島根3号機の審査会合における指摘について

平成30年11月7日
中国電力株式会社

【参考1】申請時の地盤に関する対応方針

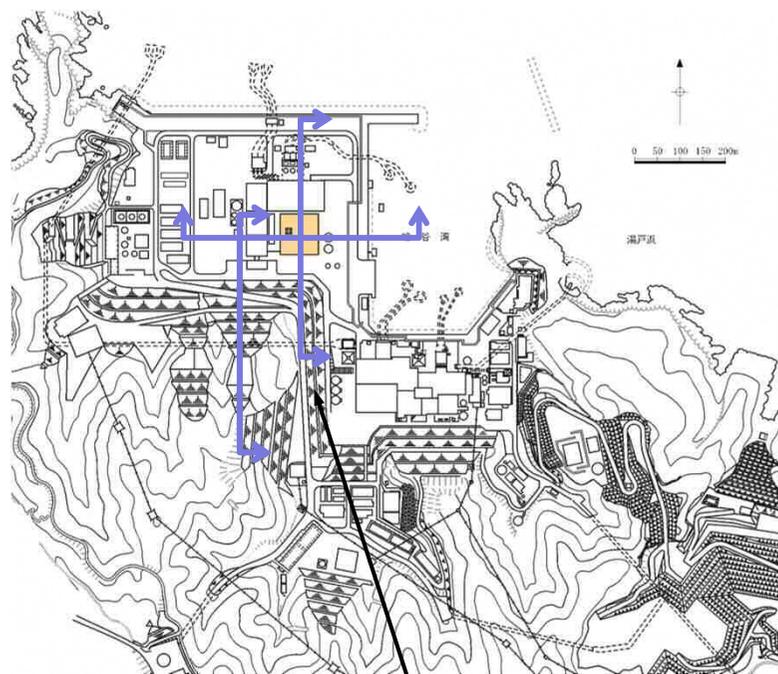
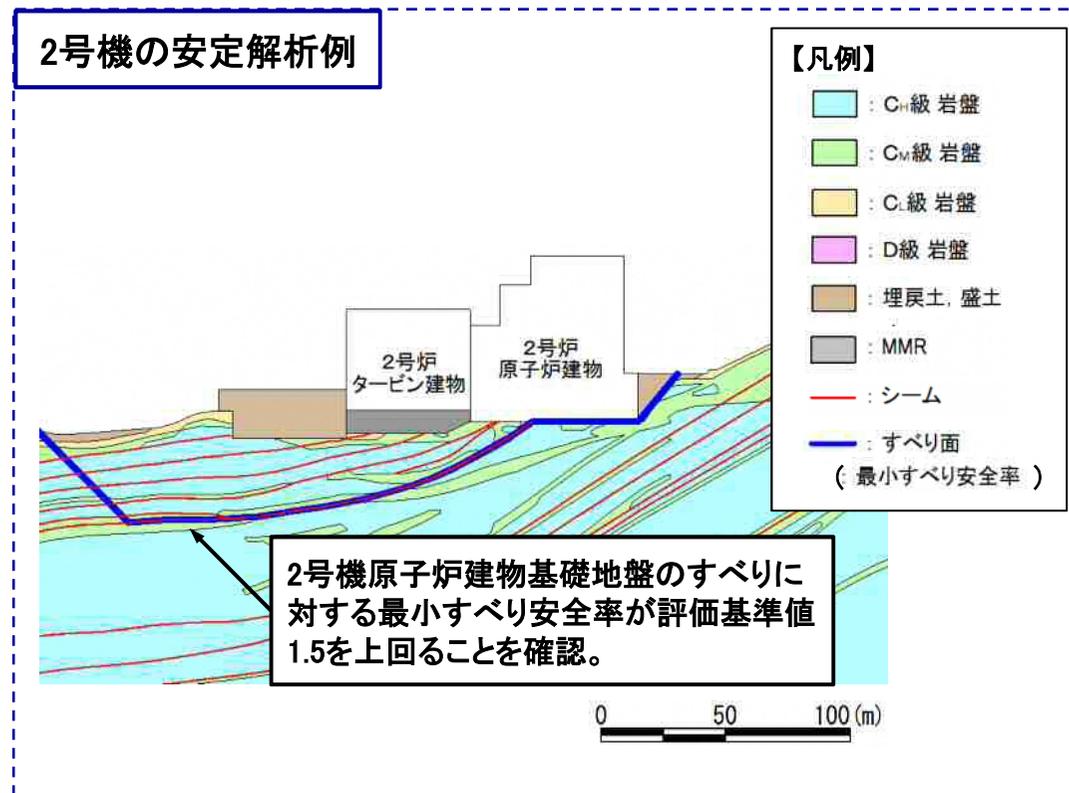
■ 平成30年9月4日に初回の審査会合が開催され、原子力規制委員会から、「地盤や津波など、基準適合の根拠となる解析結果などが申請書に記載されていないので、今の内容では審査が一部できない」とのコメントがありました。

- 3号機原子炉建物基礎地盤及び周辺斜面については、現在、審議中の「2号機原子炉建物等の基礎地盤及び周辺斜面の安定性評価」の審査（平成30年6月20日ヒアリング実施）において、地盤安定性評価の評価方法、解析用物性値等が確定することから、これらを踏まえて安定解析を実施し、最小すべり安全率が評価基準値を上回ることを今後の審査の中で説明するよう考えていました。

2号機と同様に、評価対象断面について安定解析を実施する。

【参考2】申請時の津波に関する対応方針

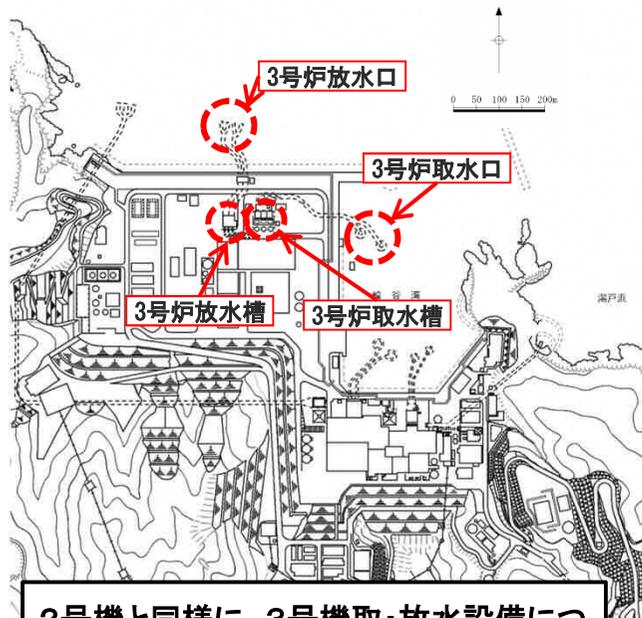
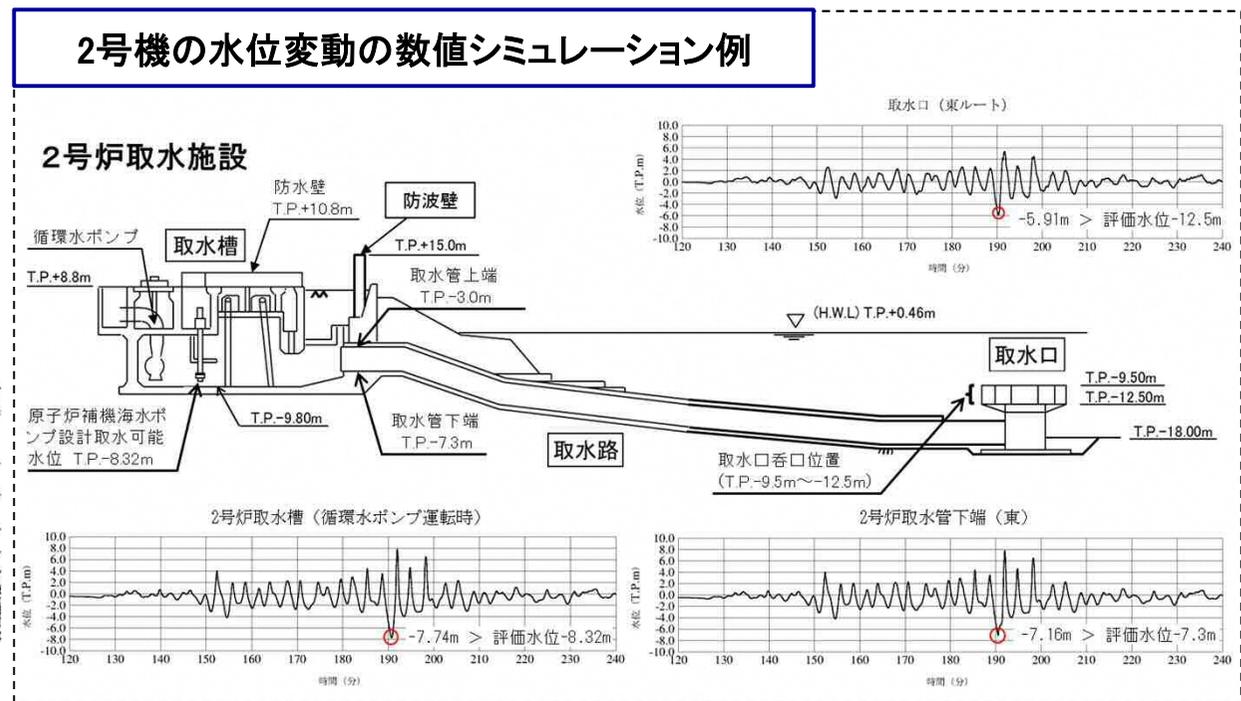
- 3号機の津波評価については、現在、審議中の「島根原子力発電所 2号炉 基準津波の策定」の審査状況(平成30年9月28日審査会合実施)を踏まえ、敷地における最大水位上昇量、3号機の取水口及び取水槽における最大水位上昇量(下降量)を示す基準津波を選定し、今後の審査の中で説明するよう考えていました。

2号機と同様に、3号機取・放水設備について水位変動の数値シミュレーションを実施する。
